MEMORANDO
DSH- 631-2024

Asunto: Respuesta al **MEMORANDO DEEIA-0762-0111-2024** del EsIA.

INFORME TÉCNICO No. DSH-108-2024

De Evaluación del EsIA del proyecto denominado
"HATO MONTAÑA –MACRO LOTE 1" categoría II."

Imagen N°1.

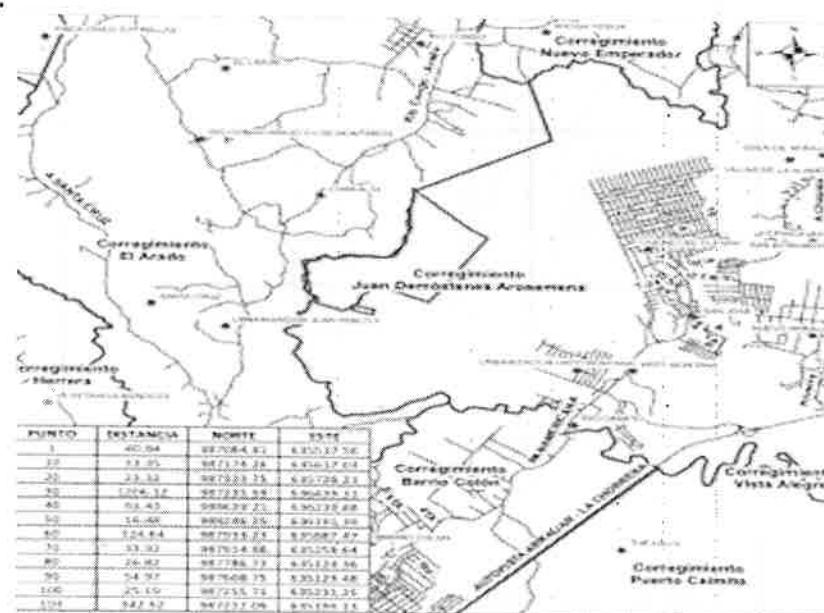
- El mapa con descripción en la página trecientos noventa y siete (397), del presente EsIA "**HATO MONTAÑA –MACRO LOTE 1**" categoría II, se muestra la existencia de la quebrada el naranjal tramo 1 y 3 y quebrada las Lajas, donde se evidencia cuerpos de aguas dentro de la influencia del proyecto de la cuenca hidrográfica del río Caimito (140), en donde se anexa imágenes de la red de drenaje.

- Se evidencia la existencia de tres quebradas el naranjal tramo 1 y 3 y quebrada las Lajas, donde se recomienda presentar plano de polígono proyecto con el área de segregación de las quebradas el naranjal tramo 1 y 3 y quebrada las Lajas y delimitar el área de protección de los márgenes de las fuentes hídricas como lo establece el artículo 23 de la Ley 1 de 3 de

febrero de 1994, "Por el cual se establece las Legislación Forestal en la República de Panamá y dictan otras disposiciones", el promotor debe dejar a ambos lados de las fuentes hídricas una franja de bosque igual o mayor al ancho del cauce, que en ningún caso será menor de diez (10) metros, medidos de la parte superior del talud hacia dentro del proyecto. Proteger la franja de bosque ribereño, cumpliendo con la zona de protección del entorno a su cuerpo hídrico.
